### 4. öffentliche/nicht öffentliche Sitzung des Hauptausschusses vom 04.09.2019

#### **Top 4.3 Abrissmoratorium Terrassenhaus Nutheschlange 19/SVV/0612 abgelehnt**

## Gutachterliche Stellungnahme zu den Aussagen des Büros Baller zu den festgestellten Mängeln

### Schäden / Mängel:

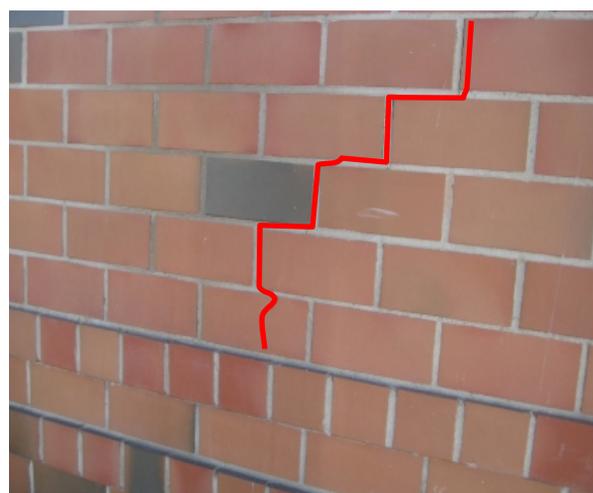
- Lüftungs-, Abwasser-, Heizungs-, ELT-Leitungen im Außenbereich verlegt
  - unsachgemäße Wanddurchführungen der Leitungen von Innen nach Außen
- Folge:  
Eindringen von Wasser in die Wohnungen

2.OG Klinkervorsatzschale

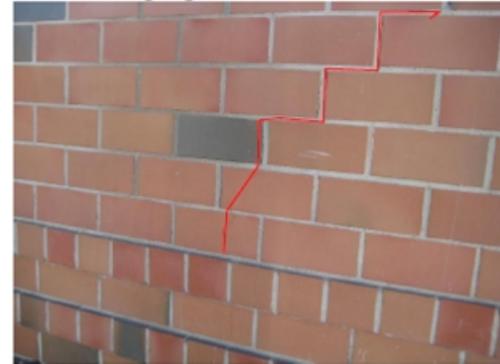
- Ausgeführte Bauart fällt **nicht** in den Anwendungsbereich der DIN 1053 Abschnitt 6 (zulässig bei Gebäuden geringer Höhe, die nicht dem Aufenthalt von Menschen dienen), für die Ausführung hätte je Wandscheibe in gesonderter Standsicherheitsnachweis geführt werden müssen und dieser wurde nicht erbracht.
- Bei dem 11,5 cm dicken Außenmauerwerk handelt es um Ausfachungsflächen (*hier entsteht der Bezug zum „Friesenhaus“*) zwischen Stahlbetonstützen und Stahlbetondecken, deren Nachweis grundsätzlich nach DIN 1053-1 möglich ist. Durch die Größe der Flächen und die fehlende vierseitige Lagerung (*die beim Friesenhaus gegeben ist*) sind die Voraussetzungen beim Terrassenhaus jedoch **nicht** gegeben.
- [Folie 14](#)

Betonauskragungen mit Schadstellen

Vormauerschale mit Fehlstellen, losen Fugen, Ausbruchstellen

Vormauerschale z.T. mit durchgängigen Rissen in der Fläche und an Fugen

Befestigung einzelner Steine an Profilen - direkt mit Schrauben / oder Laschen > keine nachweisbare Befestigung der Vormauerschale

2. Obergeschoss / Lage der Wohnungstrennwände

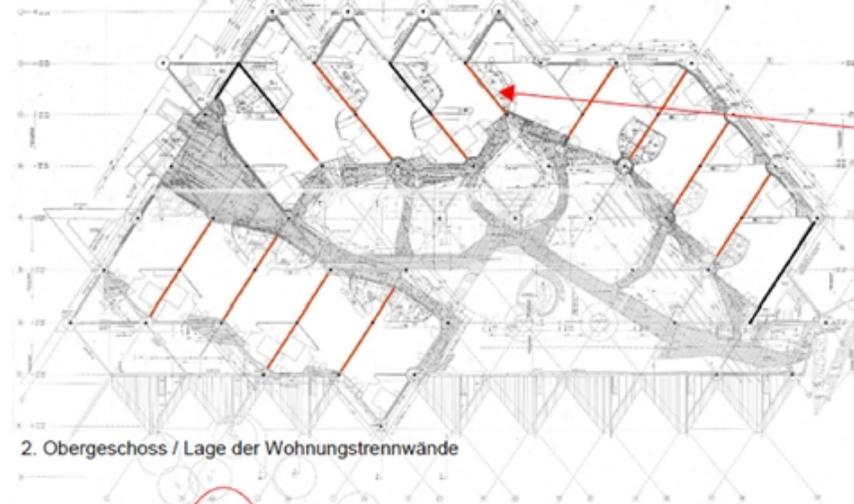
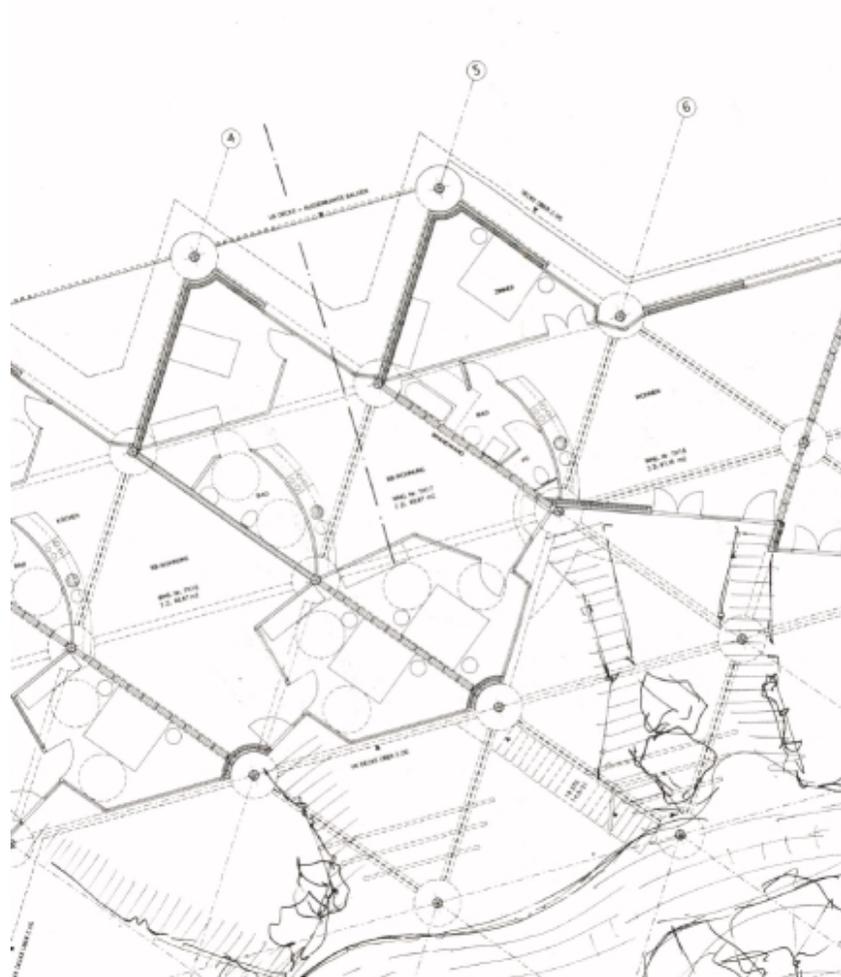
- Die Wohnungstrennwände sind nach Baugenehmigung als feuerbeständige Trennwände herzustellen – sind nachweislich so nicht hergestellt
- [Folie 16](#)
- Die Aussage Büro Baller zu den Brandwänden steht im Widerspruch zur Baugenehmigung
- [Auszug Baugenehmigung Folie 17](#)

gebündelte Leitungsdurchführung durch Brandwand

Trockenbauwände mit unterschiedlichen Gipskartonplatten unterschiedlicher Hersteller > keine Brandschutz-Zulassung / Keine Zulassung als Wohnungstrennwand

Wohnungstrennwände wurden zum Teil im Bereich der Außenwand an die Holzkonstruktion der Fensterfront angeschlossen. Dieser Anschluss entspricht nicht der geforderten Bauart für Wohnungstrennwände mit einem Feuerwiderstand von F90

Schwellprofil z.T. mit Beton verfüllt

Bei der Herstellung der mit Doppelständern ausgefüllten Wohnungstrennwände wurden die beiden Ständer direkt nebeneinander gestellt und mit einem Gipskartonstreifen verbunden. Durch diese Bauweise ist der erforderliche Schallschutz nicht gegeben.

Anschluss der Doppelständer zu Vormauerschale z.T. mit breiter offener Fuge, keine durchgehende Dampfsperre

### 5. Dächer, Terrassen, Laubengänge

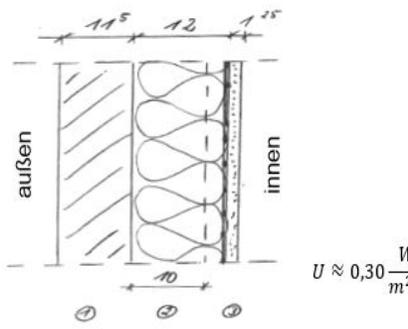
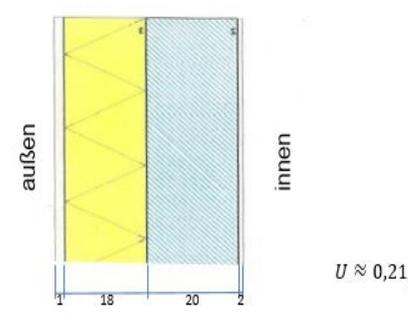
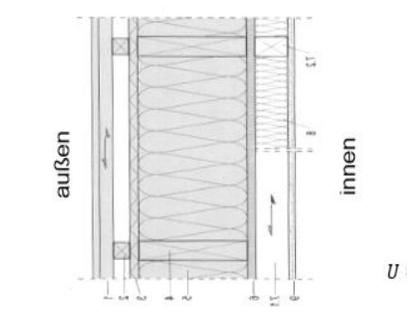
- Der vorgefundene Zustand (unabhängig von der Baugenehmigung) erfordert eine umfassende Instandsetzung der Dachabdichtung und Entwässerungsführung, um die für eine Mangelfreiheit erforderliche Voraussetzungen wie: Bauteilabstände, Aufkantungshöhen, Spritzwasserschutz erstmalig zu schaffen.

- Es gibt keinen rechtskräftigen Bebauungsplan!
- Fehlenden Kenntnis der Baugenehmigung und der tatsächlichen Bauausführung sind allenfalls dem Entwurfsverfasser vorzuwerfen (siehe Aussagen Büro Baller u. a. zu den Brandwänden, der Leitungsverlegung)
